女川原子力発電所第2号機 工事計画審査資料	
資料番号	02-補-E-01-0100-6-1 改 7
提出年月日	2023年7月 14日
【凡例】 [ ] : 前回ヒアリング資料からの変更箇所

補足-100-6-1 残留熱除去系主要弁の弁体修理工事について

## 残留熱除去系主要弁の弁体修理工事について

工事計画認可申請	第4-3-1-4-3図
女川原子力発電所 第2号機	
名 称	E11-F004A, B, C 構造図
東北電力株式会社

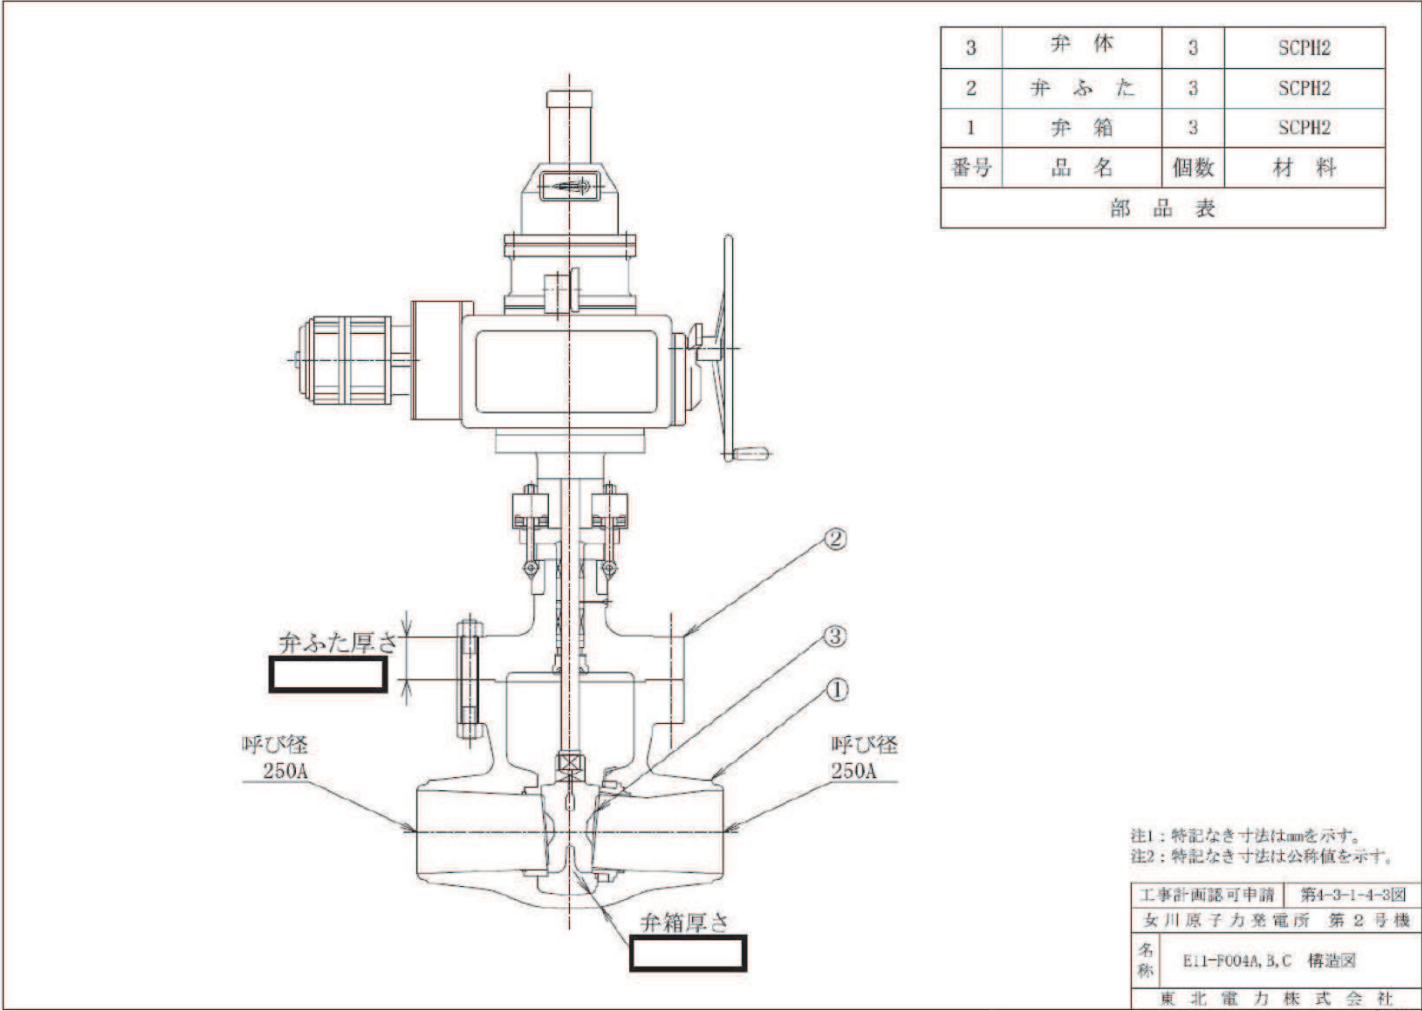
実用発電用原子炉の設置、 運転等に関する規則 別表第二 添付書類		関連 条文	添付書類名	既認可からの 添付書類の変 更の有無	添付書類の 変更の有無の理由
3	強度に関する説明書 (支持構造物を含め て記載すること。)	17 条 27 条	<ul style="list-style-type: none"> <li>VI-3-3-3-3-1-4 弁の強度計算書 (残留熱除去系)</li> </ul>	有	E11-F004A, B の修理工事に伴い、取替た 弁体が構造強度を満足することを確認 する必要があるため、評価を実施する。 (別紙 3 参照)
			<ul style="list-style-type: none"> <li>VI-3-3-3-3-1-5-2 管の応力計算書 (残留熱除去系)</li> </ul>	無	E11-F004A, B の修理工事は、同仕様 (材 料、寸法、重量) の弁体への取替であ り、建設時に作図した製作図面 (現在も 変更なし) に基づき弁体の製作を行う ため、耐震計算書のインプットデー タである当該弁の重量、弁本体の寸法お よび支持構造物の位置等について弁体 取替に伴う変更はないことから、本計 算書の変更はない。(別紙 2 参照)
4	構造図	15 条 27 条 28 条 32 条	<ul style="list-style-type: none"> <li>第4-3-1-4-3図 E11-F004A, B, C構造図</li> </ul>	有	残留熱除去系主要弁の弁体取替に伴 い、構造図を添付する必要があるが、既 認可の設計及び工事の計画において構 造図を添付していなかったため新たに 添付するもの。(別紙 4 参照)

O2 変二 VI-3-3-3-1-4 R0

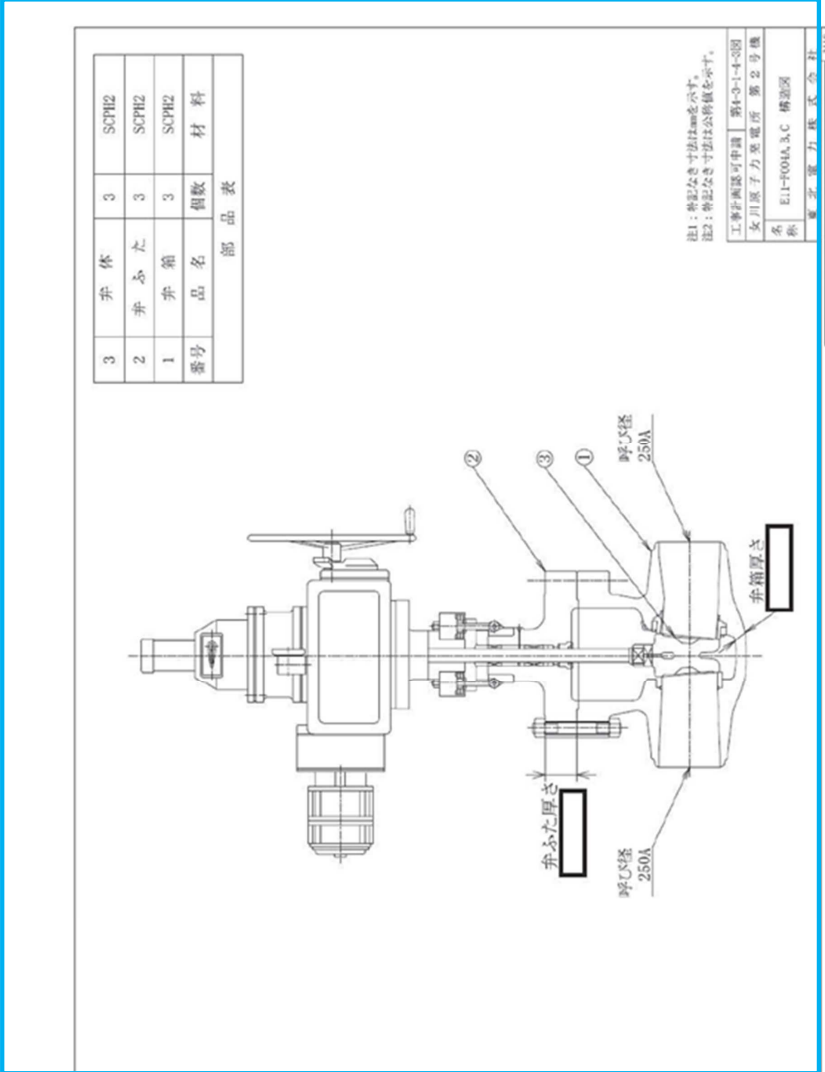
E11-F004A, B の計算書を追加。

<p style="font-size: small; margin-top: 10px;">                 注1: 特記なき可成はmmを示す。                  注2: 特記なき可成は公称値を示す。                  工事計画認可申請   第4-3-1-4-3図                  女川原子力発電所 第2号機                  系   E11-F004A, B, C 構造図                  係   電力株式会社                  図面番号: 0431111             </p> </div>	3	弁 体	3	SCH2	SCH2	材 料	2	弁 体	3	SCH2	SCH2		1	弁 箱	3	SCH2	SCH2		番号	品 名	個 数	材 料			部 品 表						<p>E11-F004A, B 弁体取替に伴う構造図の追加</p>
3	弁 体	3	SCH2	SCH2	材 料																											
2	弁 体	3	SCH2	SCH2																												
1	弁 箱	3	SCH2	SCH2																												
番号	品 名	個 数	材 料																													
部 品 表
